Bilag 5

Høringssvar indkommet til høring vedr. Miljøkonsekvensrapport for skybrudssikring i Kagsmosen og den nedre del af Kagsåen

Kagsmosen og Kagsåen - Høring af miljøkonsekvensrapport

Høring af miljøkonsekvensrapport for skybrudssikring i Kagsmosen og den nedre del af Kagsåen

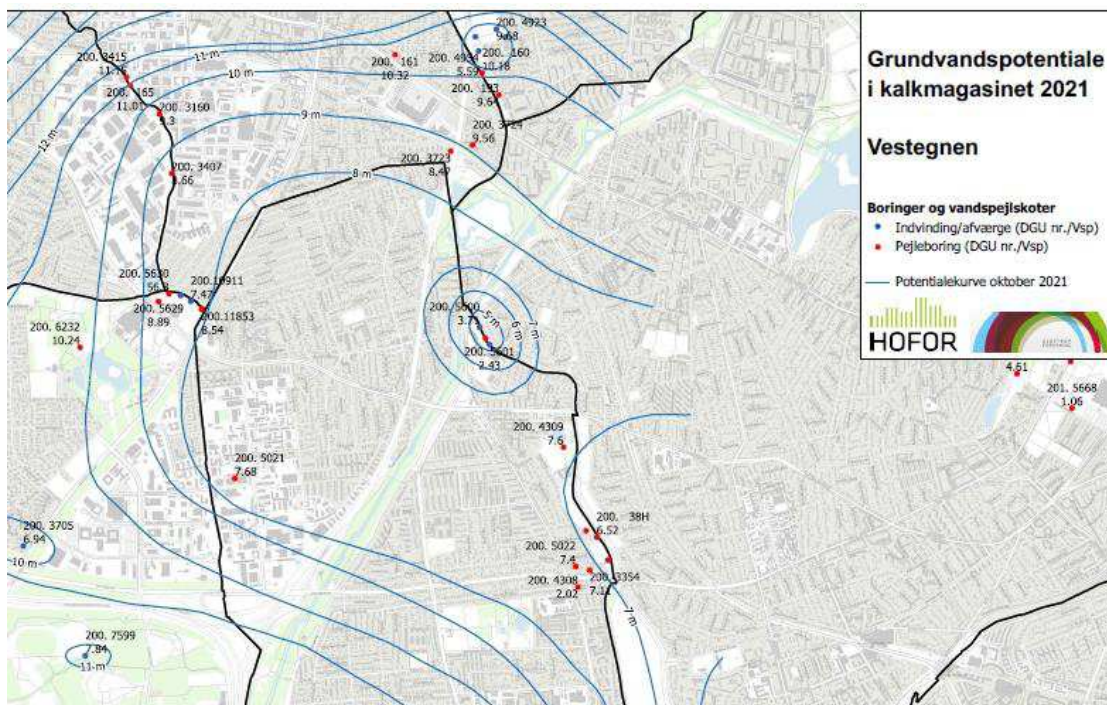
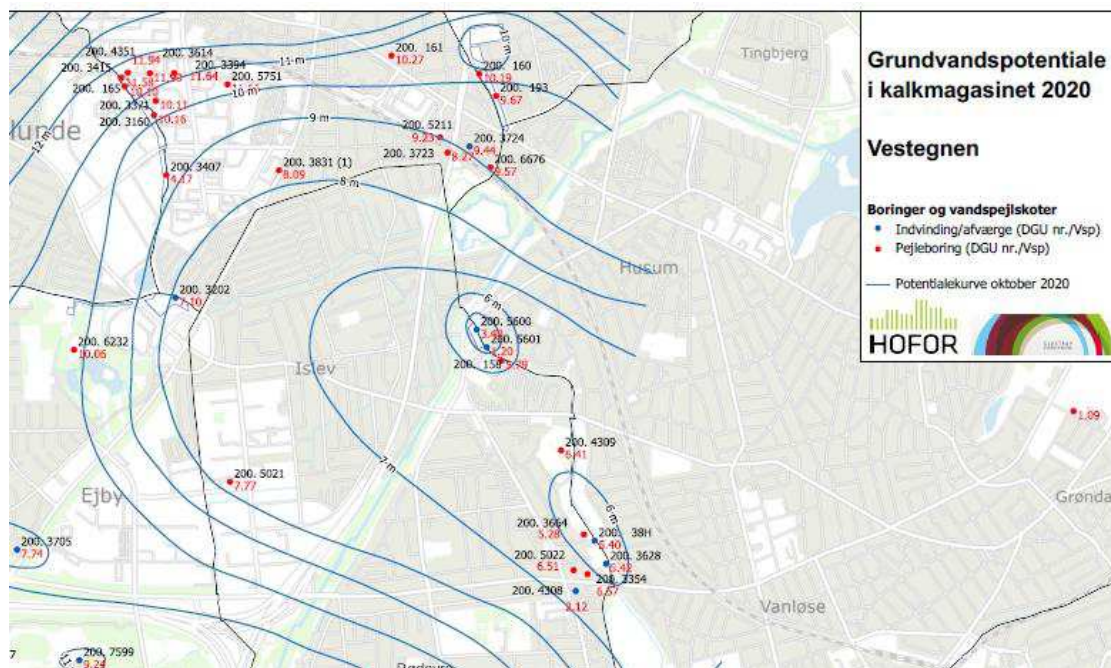
Afsnit 13.3, side 166: Ikke tilstrækkelig rettet

"Imidlertid viser pejleserier for fire pejleboringer nær Kagsmosen (Figur 13-4), at vandstanden i disse har ligget omkring kote +10-11 m siden 2007, når der ses bort fra perioder med afværgepumpning i boringerne 200.2723-2724. Med denne vandstand vil der være en opadrettet strømning til Kagsmosen."

Figur 13-4 viser et potentiale mellem kote ca. +9 m og ca. +11 m i de angivne tidsrum. Med den forventede potentialegradient i området er potentialet i kalkmagasinet under Kagsmosen sandsynligvis under kote +9 m i perioder, således at der i disse perioder er nedadrettet gradient fra mosen til kalkmagasinet. Under alle omstændigheder er konklusionen om, at der i dag er opadrettet gradient til mosen alt for vidtgående på det anvendte datagrundlag.

Nu afsnit 14.3: Den tilrettede tekst er stadig alt for optimistisk i forhold til risiko for nedsivning (der estimeres et urealistisk højt trykniveau i kalken under Kagsmosen). Se de to snips fra potentialekort for kalkmagasinet fra 2021 og 2020. Datagrundlaget for potentialekortene fremgår af kortene. Både data og potentialefortolkning indikerer et væsentligt lavere trykniveau under Kagsmosen end antaget af Cowi.

Tekst og figur er rettet, så der nu konkluderes: "Sammenfattende vurderes strømningsretningen at være sydlig til sydøstlig samt skiftende nedadrettet fra mosen og opadrettet fra kalkmagasinet." Med lidt god vilje er konklusionen OK, men det er vores vurdering, at risikoen for nedsivning er nedtonet ved den anvendte brug af udvalgte data.
